Pastillas de freno

8DB 355 011-401 / 8DB 355 015-961

Pastillas de freno modificadas

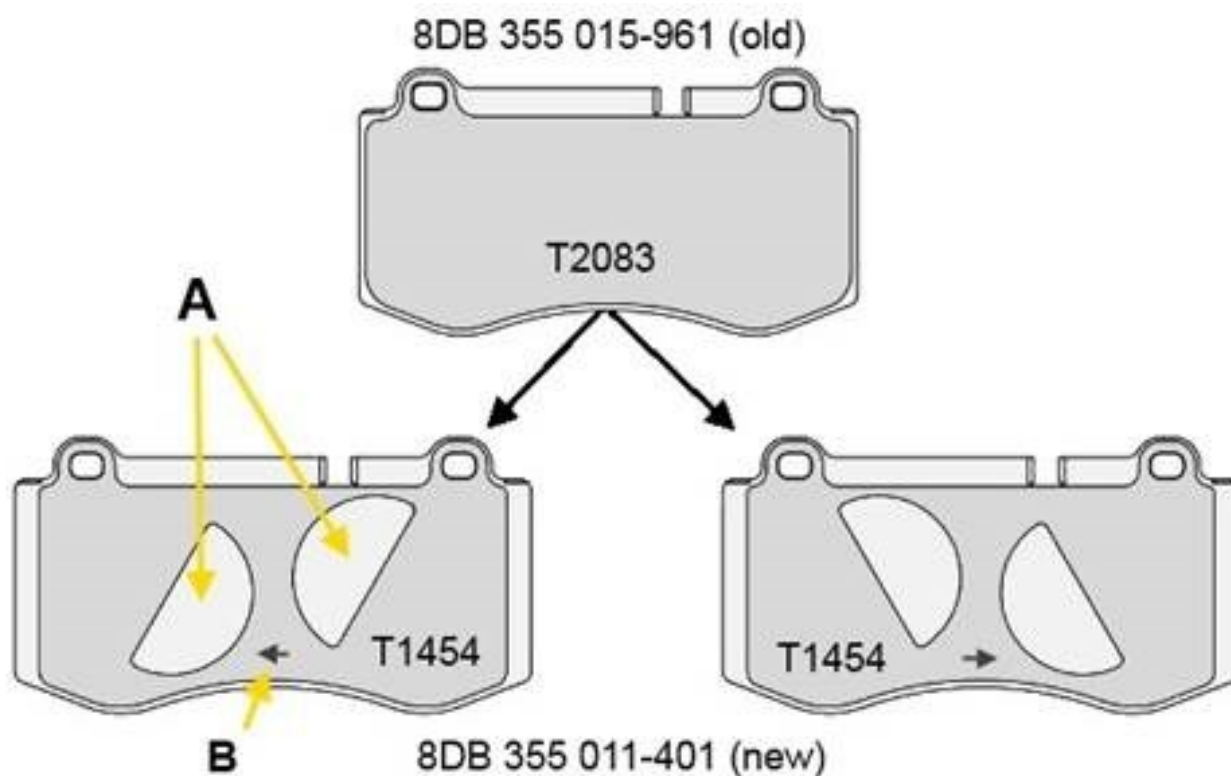
Debido a un cambio en su fabricación en serie, se ha modificado la siguiente clasificación de artículos quedando de la manera que se describe a continuación:

La pastilla de freno 8DB 355 015-961 / T2083 es sustituida por 8DB 355 011-401 / T1454.

La diferencia entre ambas pastillas de freno es una modificación en la chapa amortiguadora de la placa trasera de la pastilla de freno. Esta modificación mejora su sensibilidad al ruido y las cualidades de confort de la pastilla de freno.

Para las nuevas chapas amortiguadoras que muestran una pequeña cavidad (A) deberá realizarse el montaje teniendo en cuenta la

dirección de la marcha. Una flecha (B) indica el sentido de la marcha para el montaje.
